**Avis délibéré sur le projet d'implantation
d'une centrale photovoltaïque au sol, sur le site de Chauvon,
porté par Engie Green et la mise en compatibilité
par déclaration de projet du plan local d'urbanisme (PLU)
Commune de Thorigné-d'Anjou (49-Maine-et-Loire)**

n° PDL 001722/ A P

AVIS DÉLIBÉRÉ N° PDL001722 / A P du 11 juin 2025
Projet de centrale photovoltaïque de Chauvon à Thorigné-d'Anjou (49)

Mémoire en réponse à l'avis de la MRAe n°PDL 001722 du 11/06/25

Figure 2. Tracé prévisionnel du raccordement électrique externe au poste source de Thorigné

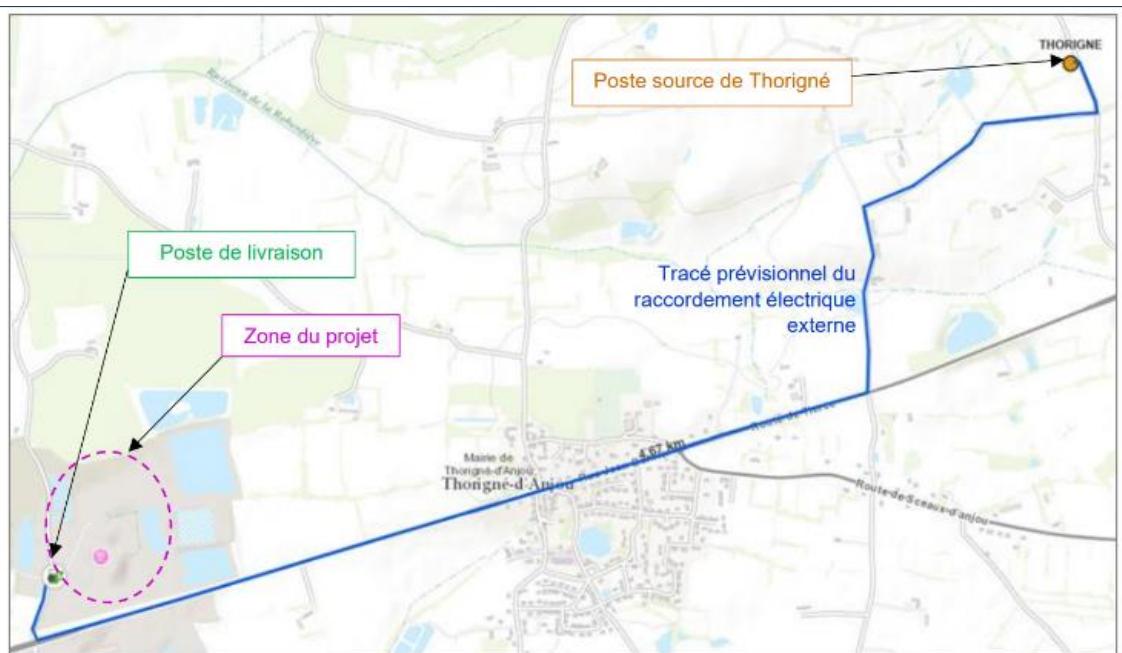
Tel qu'envisagé dans le dossier, le raccordement du projet au poste source de Thoigné semble conduire, à l'instar du chemin de la Barbotière qu'il longe sur ce tronçon, au franchissement d'un ruisseau, affluent du ruisseau de la Roberdière reconnu comme corridor cours d'eau dans la trame bleue. Des précisions sur les modalités de traversée du cours d'eau et les précautions prises par le chantier sont attendues. De même, il est présenté comme traversant la haie périphérique ouest du site. Une justification est nécessaire.

A ce jour, il n'est donc pas possible de connaître le tracé précis du raccordement externe de la centrale photovoltaïque de Chauvon.

Le dossier du projet présente néanmoins un tracé estimatif, suivant le chemin carrossable le plus direct entre le poste de livraison de la centrale photovoltaïque et le poste source Enedis le plus proche disponible, à savoir le poste source de THORIGNE (cf. feuillet complémentaire, p. 9) :

Ce tracé ne saurait engager le maître d'ouvrage ni le gestionnaire de réseau mais constitue la meilleure estimation à ce jour.

Extrait de l'avis MRAe n°7 :

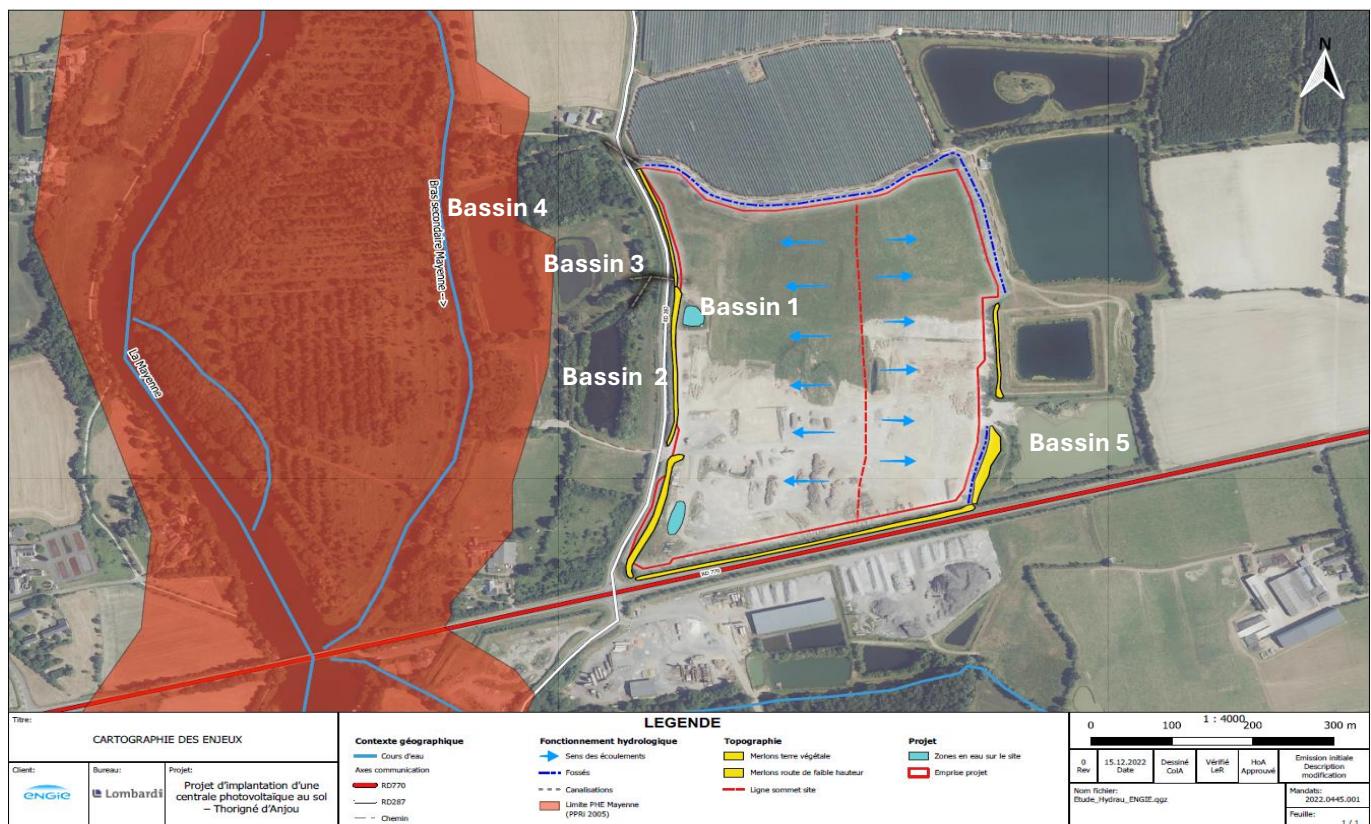
Des développements plus explicites sont attendus sur certains points évoqués, parfois de façon affirmative, dans l'étude d'impact mais insuffisamment étayés, notamment :

- sur le maintien et l'entretien des bassins situés à l'ouest et à l'est du site, permettant la régulation et la décantation des eaux pluviales/de ravinement et de chantier avant leur traversée des « Basses vallées angevines » ;*

La régulation et la décantation des eaux pluviales et de ruissellement du site est précisée au point n°7. Elle ne sera pas modifiée par rapport au traitement actuel de ces eaux dans le cadre de l'exploitation de la plateforme de tri de déchets, voire sera améliorée par la végétalisation du site.

Cette gestion, via des bassins de décantation successifs, évite les rejets de matières en suspension dans la Mayenne.

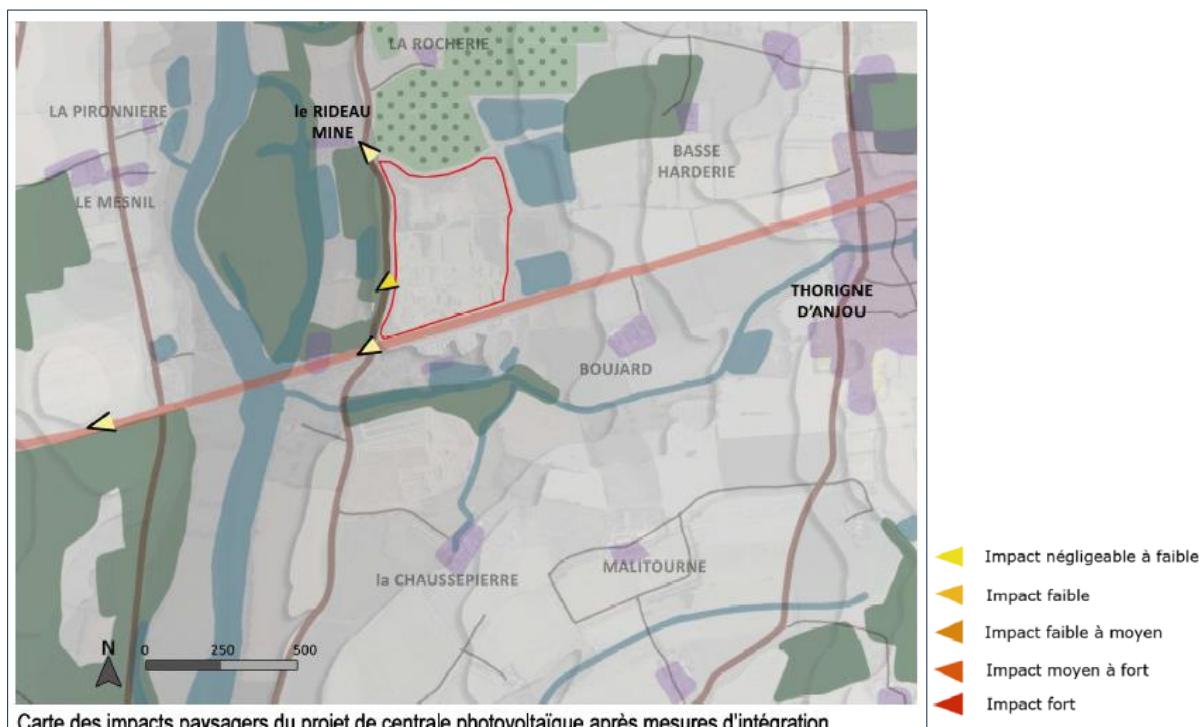
Des développements plus explicites sont attendus sur certains points évoqués, parfois de façon affirmative, dans l'étude d'impact mais insuffisamment étayés, notamment :

- sur l'impact paysager du projet en périodes hivernale et automnale lors desquelles l'effet masque des haies est réduit ;*

Le site de la centrale solaire est ceinturé par des merlons et/ou de grandes haies sur tout son périmètre. Ils seront conservés durant toute la construction et l'exploitation de la centrale solaire et limiteront fortement sa visibilité. Des tronçons de haie complémentaires seront plantés et certains linéaires seront renforcés par le maître d'ouvrage, tels que matérialisés sur les plans du projet, pour occulter le plus possible les vues sur le site.

Ainsi, en périodes hivernale et automnale, la visibilité sera légèrement accrue vers le site mais restera très limitée grâce :

- aux branchages des haies tout autour du site, intégralement conservées et renforcées sur les linéaires moins denses et au niveau de l'entrée ;
- aux merlons de plus de 2 mètres fermant la vue vers l'intérieur du site, également conservés ;
- au retrait des panneaux vis-à-vis des bordures du site.

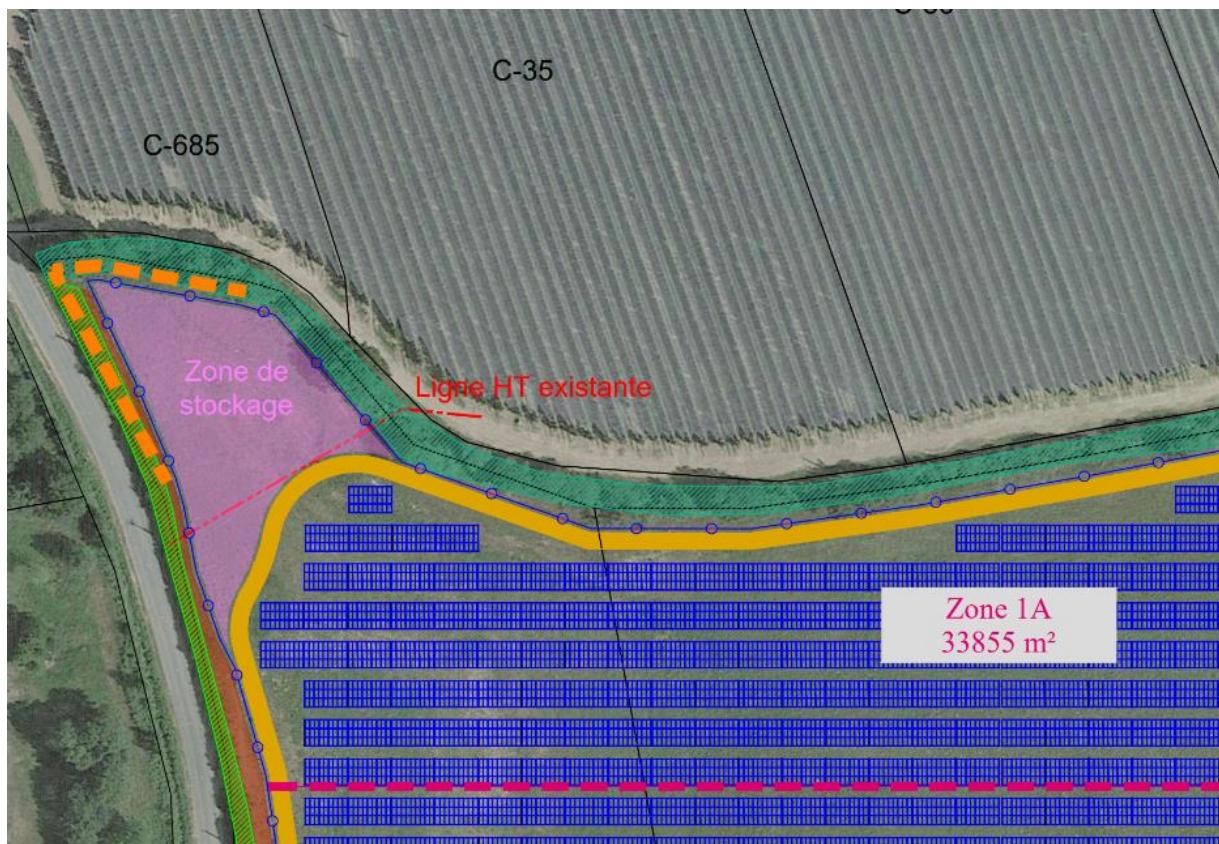
Toutefois, la parcelle accueillant la base de vie permettra le stationnement d'engins de chantier et du stockage pendant 12 mois : la possibilité d'installer la base de vie en secteur naturel N du PLU (voir § « Choix du site, variantes et impacts cumulés ») et les conséquences pour ce secteur doivent être davantage détaillées (tassement, pollutions...) et justifiées, en particulier considérant la proximité du captage d'eau potable et de la zone Natura 2000. Si cette utilisation de la parcelle s'avérait possible, des mesures de remise en état de ce secteur sont attendues.

De même, la voie d'accès à l'aire de vie du chantier n'est pas décrite et le dossier ne précise pas si sa constitution sera suffisante pour supporter les engins de chantier ou si des travaux seront nécessaires.

Toutefois, afin d'éviter toute incidence sur le site Natura 2000 des « Basses vallées angevines », le maître d'ouvrage prévoit plutôt d'installer la base de vie à l'intérieur du périmètre de la centrale. Cette zone a *de facto* été traitée dans l'étude d'impact, puisqu'il s'agit du site même d'implantation de la centrale solaire.

La base de vie serait alors répartie en deux zones :

- d'une part, au sud de l'entrée du site pour les locaux à destination du personnel (stationnement, bureaux, vestiaires, sanitaires de chantier), pour environ 1300 m² de surface. Cette emprise est matérialisée en rose sur l'extrait du plan de masse du projet ci-dessous :

- d'autre part, au nord-ouest du site pour le stockage de matériel, pour 2530 m² de surface totale. Cette emprise est déjà matérialisée en rose sur les plans de permis de construire de la centrale, dont un extrait est visible ci-dessous (cf. plan PC 2d.1).

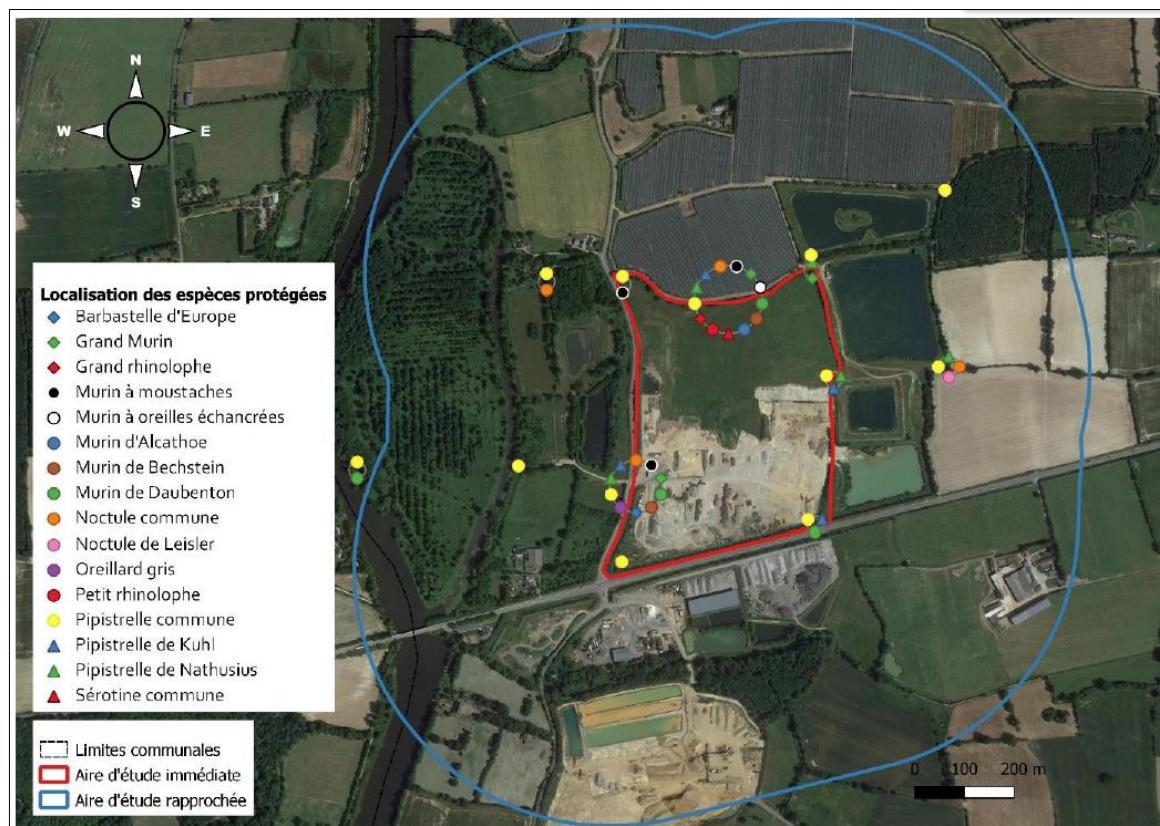
Les impacts indirects du projet entraînant le dérangement de la faune, notamment protégée (avifaune et chiroptères dont la Noctule commune), doivent être développés et notamment le phénomène d'aversion liés aux panneaux photovoltaïques doivent être détaillés. En particulier, le projet est susceptible de réduire la fonctionnalité de la connexion écologique entre le site des « Basses vallées angevines » et les réservoirs/corridors identifiés à l'est du site, déjà limitée par les surfaces très importantes de vergers recouverts de filets situés au nord.

Dans le cadre du volet naturaliste de l'étude d'impact, les incidences du projet sur l'avifaune et les chiroptères ont été étudiées. Des inventaires dédiés à ces deux groupes taxonomiques ont notamment été réalisés par le CPIE Loire Anjou sur les aires d'étude immédiate et rapprochée du projet (cf. EIE, p. 80 & diagnostic faune flore, p. 14 à 16) :

- Avifaune : 6 sorties dont 4 dédiées, avec 2 protocoles d'écoute IPA ;
- Chiroptères : 2 nuits d'écoutes au sol et par enregistreur automatique SM3Bat & recherche de gîtes.

L'étude du CPIE Loire Anjou montre que les haies périphériques du site de Chauvon, qui relient ces territoires de chasse, sont utilisées comme corridors de déplacement et axes de chasse privilégiés par les chiroptères (cf. EIE, p. 96 - 97 & diagnostic faune flore, p. 40 & 54). Ces haies seront entièrement préservées et même renforcées par endroits dans le cadre du projet solaire. Les panneaux solaires seront implantés à 5 mètres des haies au plus proche. Les corridors de déplacement seront donc préservés.
